TIPO DE DOCUMENTO: RELATÓRIO DE ACESSIBILIDADE	NÚMERO DO DOCUMENTO: ARQ-RA-IFSUD-JF-R00-004	REV. 0
	TÍTULO DO DOCUMENTO: RELATÓRIO DE ACESSIBILIDADE – IF SUDESTE JUIZ DE FORA MG		FOLHA: 1 / 53

RELATÓRIO DE ACESSIBILIDADE

BLOCO - A

**INSTITUTO FEDERAL DE EDUCAÇÃO, CIÊNCIA E TECNOLOGIA DO
SUDESTE DE MINAS GERAIS**

Figura 1 – Sugestão para adequação de escadas

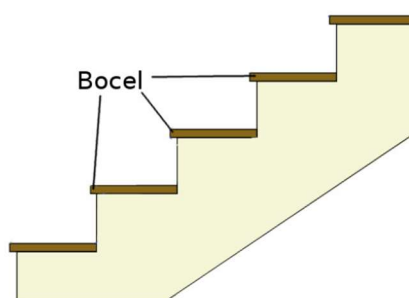
Escadas – A escada existente possui pisos de 0,28m e espelhos de 0,17m e está dentro das exigências da NBR 9050:2020 item 6.8.2 alíneas ‘b’ e ‘c’, porém não atendem a exigências da alínea ‘a’ do item 6.8.2. Assim, para poder se adequar a norma a sugestão é que seja instalado Bocel nos degraus aumentando assim o dimensionamento do piso, conforme figura ilustrativa abaixo:

Figura 8 – Proposta layout Auditório.

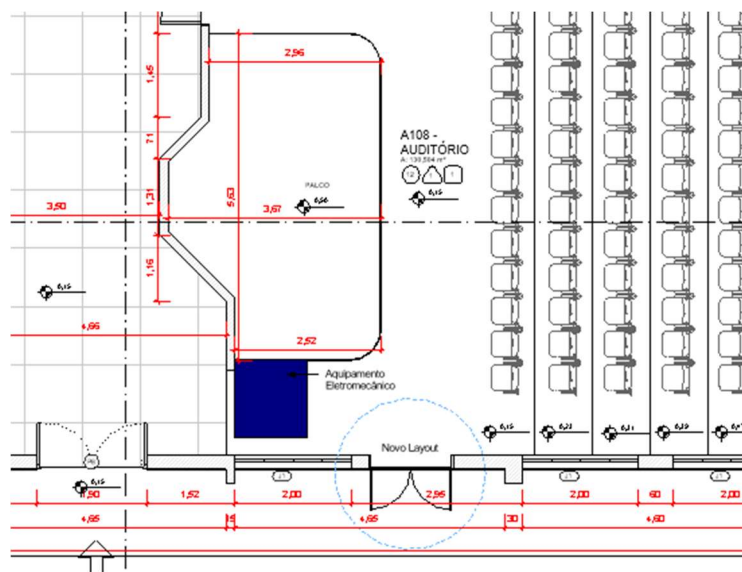
Auditório – O auditório existente na edificação deverá passar por adaptações para se tornar acessível, deve ser previsto assentos destinados a P.C.R, P.O e a P.M.R. Também deve ser previsto corrimão na circulação de acesso a plateia. O palco possui desnível vencido apenas por escadas, não permitindo acesso a P.C.R. neste caso como construir uma rampa pelas dimensões existentes seja inviável a sugestão é que seja previsto equipamento eletromecânico, instalado fora do campo visual da plateia, modificando assim o layout interno conforme sugestão da fig. nº08.
